# 改善箇所説明図

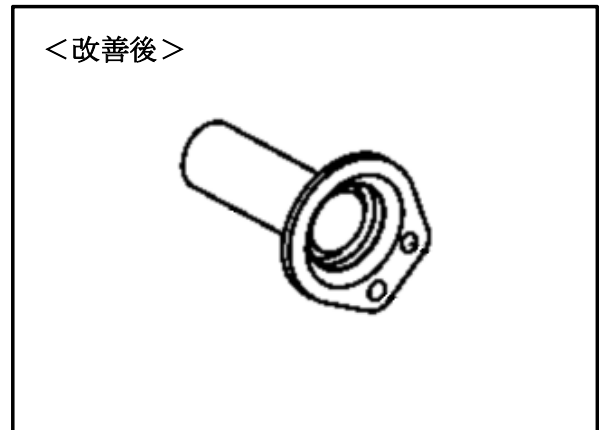
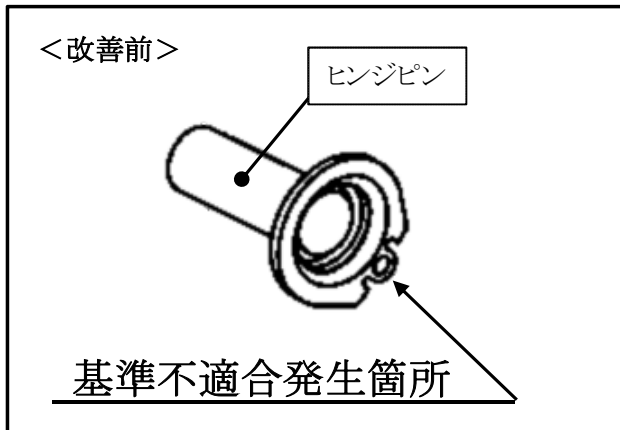
低床ダンプ仕様の荷台において、荷台を支持するヒンジピンを固定する構造が不適切なため、ダンプ操作によって固定ボルトが緩むことがある。そのため、異音が発生し、そのままの状態で使用を続けると、最悪の場合、当該ヒンジピンが脱落し、他の交通の妨げとなるおそれがある。

全車両、ヒンジピンを対策品と交換する。
